**Nota zienswijzen en ambtshalve wijzigingen  
ontwerpbestemmingsplan 'De Zanderij Zuid  
Deelgebied 3 Castricum'**

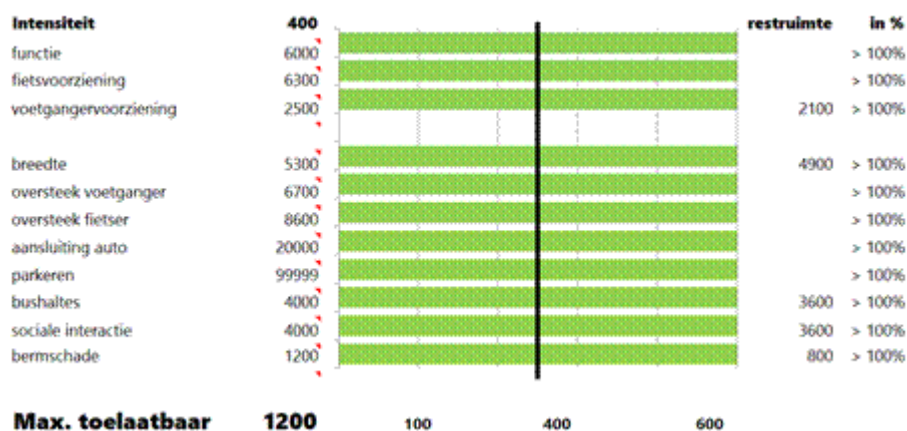
*Er vielen ons veel zaken op die regelrecht afbreuk doen aan de kwaliteit van de publieke ruimte rondom het plangebied en die de ruimte ook onnodig belasten:*

- *De hoofdontsluiting voor het autoverkeer van en naar de nieuwe woonwijk is gelegen aan de Geversweg (zie bijlage 'Aanpassingen ontwerp op hoofdlijnen ten opzichte van eerder ontwerp, Nelis Bouw'). Deze hoofdontsluiting, tegenover Werkgroep Oud-Castricum, ligt bepaald niet op een logische plek. Op deze locatie, waar fietspad en trottoir ontbreken, zal het gebiedsverkeer gaan mengen met het recreatieve verkeer vanuit de dorpskom richting duin en strand. Uit dat oogpunt is het een grote omissie dat de Geversweg niet is meegenomen in het Verkeerskundig onderzoek. De verklaring die hiervoor gegeven is: 'toekomstige bewoners van het plangebied gaan maar 40 m gebruik maken van de Geversweg' is in dit verband volslagen misplaatst. Het verkeersonderzoek is in dat opzicht onvolledig en kan dus niet gelden als onderbouwing van dit plan.*

De Geversweg is 4,3 meter breed en is voorzien van klinkerverharding. Het is een gemengd profiel, waar alle weggebruikers inclusief voetgangers gebruik van maken. Het merendeel van de woningen in het plangebied worden aan de noordzijde ontsloten op de Geversweg via een weg van 5.0 meter breedte met eveneens een gemengd profiel. Naar aanleiding van deze zienswijze is tevens een wegenscan opgesteld voor de Geversweg. Hieruit blijkt dat de maximaal toelaatbare intensiteit van de Geversweg 700 motorvoertuigen per etmaal bedraagt. Deze lage intensiteit wordt veroorzaakt door het risico op het ontstaan van bermshade. Door de weg te voorzien van minimaal 0,7 meter bermverharding (bijvoorbeeld grasbetontegels), komt de effectieve wegbreedte overeen met de weg waarop wordt aangesloten in het plangebied. De maximaal toelaatbare intensiteit neemt hierdoor toe tot 1200 motorvoertuigen per etmaal (zie de Wegenscan hieronder). Uitgaande van een geschatte bestaande verkeersintensiteit van 400 motorvoertuigen per etmaal en de toename van kaptein Kaas (de voertuiggeneratie van het plan van 693 minus de voertuiggeneratie van 36% van de woningen die via de parkeerkeffers worden ontsloten op de Kramersweg), is dit voldoende om al het autoverkeer zonder terugkerende bermshade te kunnen verwerken. Door het gebruik van de open verharding (grasbetontegels oid) blijft het landelijke karakter van de weg in stand. Het ontwerp voor de aanpassing van de Geversweg en de aansluiting met de kruising van het plangebied moeten nog worden ontworpen. Uitgangspunten hierbij zijn een snelheidsremmende maatregel (verkeersplateau) en de juiste bochtstraal op deze nieuwe kruising (beiden in beginsel ontworpen conform de
